島根原子力発電所 2号炉 審査資料	
資料番号	EP-050 改 49(説 32)
提出年月日	令和 2 年 6 月 23 日

島根原子力発電所 2号炉

地震による損傷の防止

[規格適用範囲外の動的機能維持評価の実施]

非常用ディーゼル発電機の過給機とガスタービン（機関）の構造比較（例）

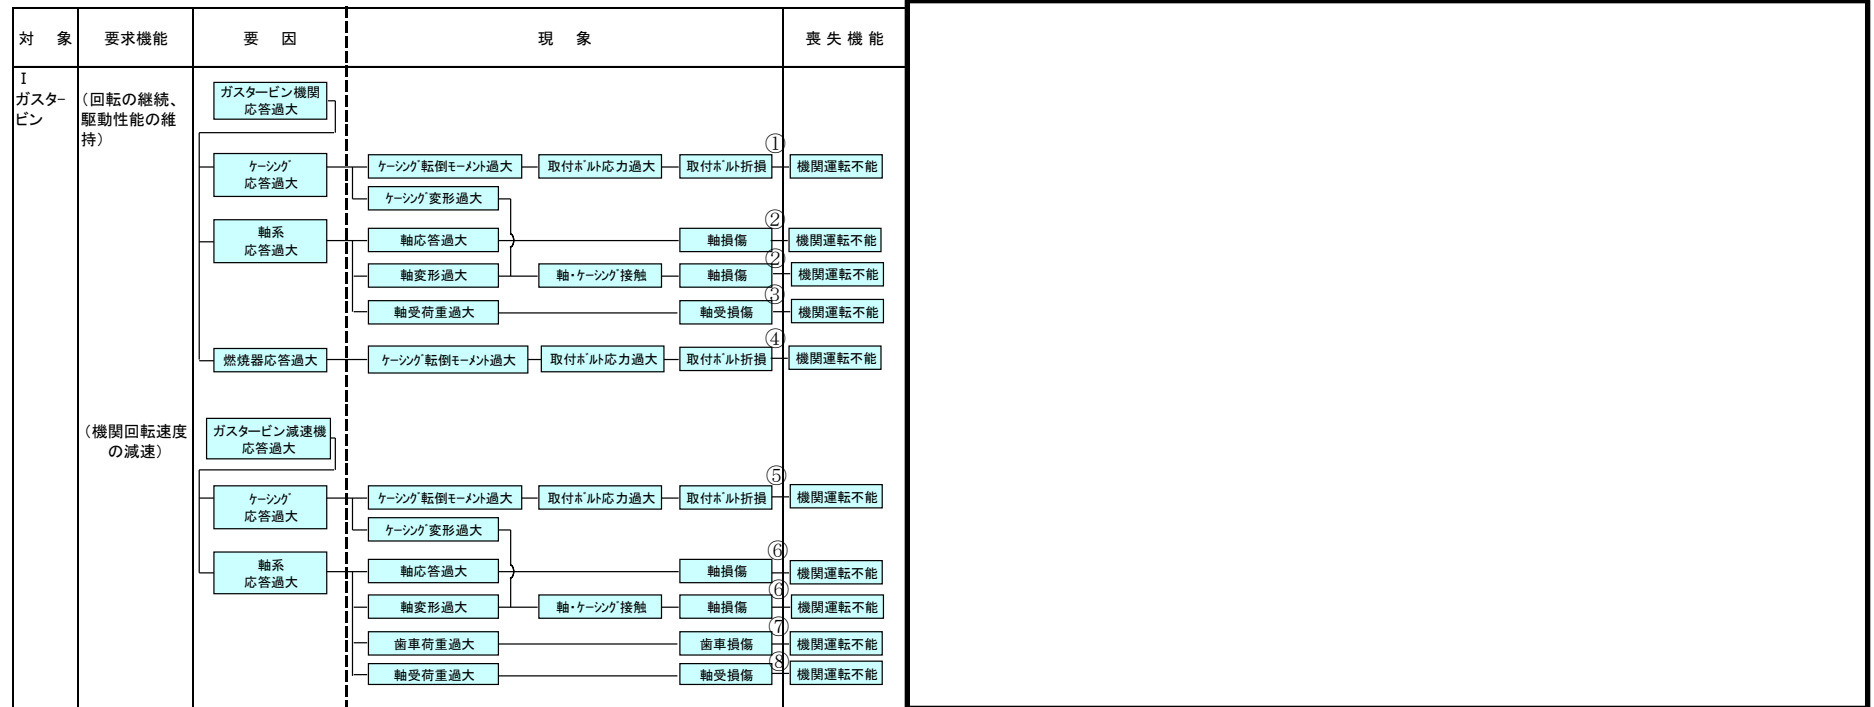
○ガスタービン発電機の動的機能維持評価で参考とする非常用ディーゼル発電機とポンプ駆動用タービン（A F W Pポンプ用）の類似性について、構造上の類似性を挙げている部位に関しては当該部位の構造図と併せて説明すること。

島根2号炉のガスタービンと動的機能維持評価で参考とする非常用ディーゼル発電機とポンプ駆動用タービンについて、構造上の類似性を挙げている部位の比較を示す。

類似点	<ul style="list-style-type: none"> ・燃焼用空気を機関に送気する機能を有したターボ機械である。 ・圧縮機とタービンを一軸上の回転軸に配置し両端の軸受で支持した構造である。 ・回転軸がケーシング内に内包されており、ケーシングがボルト結合されている。 ・機関全体が高い剛性を有している。
